CONCEPTO TÉCNICO DE REVISIÓN DE ESTUDIOS DE RESPUESTA DE AMPLIFICACIÓN LOCAL DE ONDAS SÍSMICAS	Código:	GPR-FT-09
		Versión:	01
		Código Documental:

1.1	CONCEPTO TÉCNICO No. CT:	5278
1.2	ÁREA:	INVESTIGACIÓN Y DESARROLLO
1.3	COORDINACIÓN:	CONCEPTOS TÉCNICOS
1.4	REFERENCIA CRUZADA RADICADO FOPAE:	2008ER6956
1.5	RESPUESTA OFICIAL No. RO:	30700

2.1	SOLICITANTE:	ADRIANA LÓPEZ MONCAYO CURADURÍA URBANA NO.3
2.2	PROYECTO:	CAMINO DE LA COLINA
2.3	LOCALIDAD:	11 SUBA
2.4	UPZ:	19 EL PRADO
2.5	BARRIO O SECTOR CATASTRAL:	IBERIA
2.6	DIRECCIÓN:	CL 137 CON CR 53, Dirección antigua CL 137A No 58 – 70, Dirección nueva
2.7	CHIP:	AAA0122LDBS
2.8	FECHA DE EMISIÓN:	08 DE JULIO DE 2008.
2.9	EJECUTOR DEL ESTUDIO:	JEOPROBE Ltda.

El presente concepto técnico corresponde a la primera revisión realizada por la Dirección de Prevención y Atención de Emergencias, del informe "Asesoría Geotécnica y Sismológica para la Evaluación de la Amenaza Sísmica del Proyecto Portoalegre" elaborado por el Ing. Jorge Alberto Rodríguez, a construirse en el predio ubicado en la Cl 137 con Cr 53 dirección antigua (CL 137A No 58 – 70, dirección nueva) en la ciudad de Bogotá D.C. El cual fue radicado el 12 de Junio de 2008 mediant

Figura 1. Localización del Proyecto Camino de la Colina.

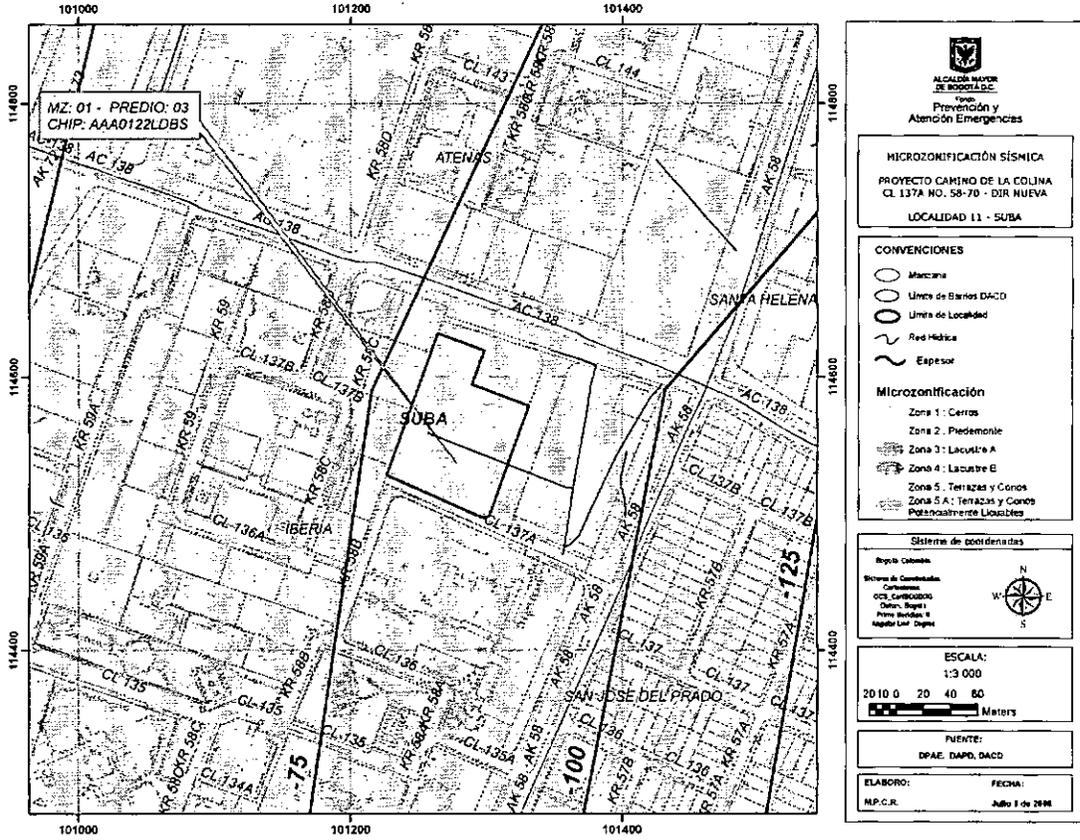
En el numeral 1.1 y 3.2 del informe, se indica que el sitio del proyecto se encuentra localizado en la Zona 3 (Lacustre A) según el Decreto 193 de 2006, lo cual es consistente con la localización presentada en la Figura 1 del presente concepto.

El estudio CUMPLE con este requerimiento.

Figura 2. Espectro de diseño recomendado del proyecto Camino de la Colina.

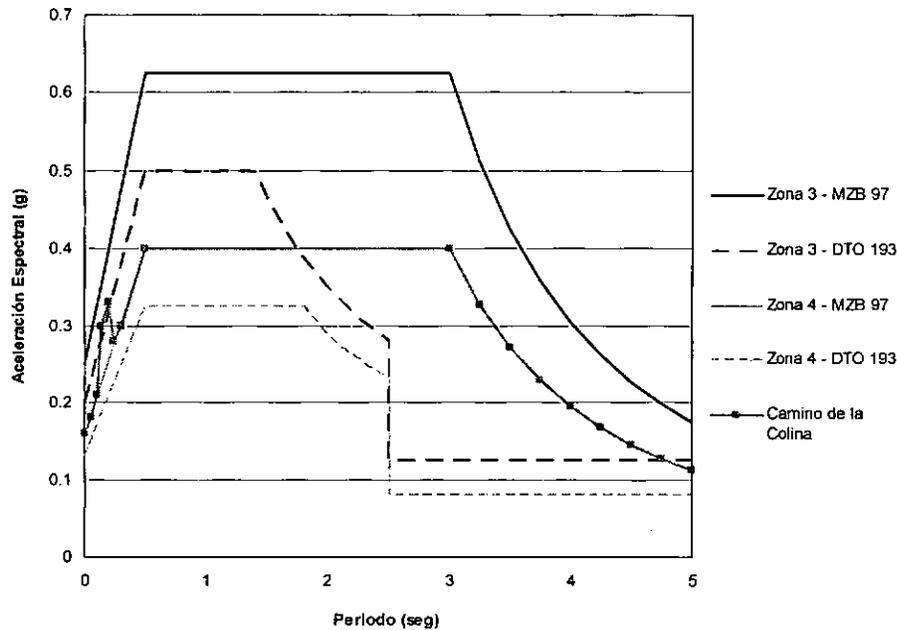
Con base en los resultados de la modelación y del perfil de suelo encontrado, el consultor recomienda reclasificar el sitio como Zona 4 (Lacustre B) y utilizar como espectro de diseño el mostrado en la Figura 3.22 del informe, el cual se presenta en la Figura 2 del presente concepto.

El espectro propuesto inicia con un valor de Sa de 0.16 g, ascendiendo linealmente hasta un valor de Sa de 0.21 g en 0.1 segundos, donde hace una campana que alcanza un valor máximo de 0.33 g en 0.2 segundos, a partir de este punto desciende hasta un valor de Sa de 0.28 g en 0.24 segundos, donde adopta los valores del espectro de la Zona 4 de acuerdo con el Decreto 193 de 2006.

El estudio CUMPLE con este requerimiento.
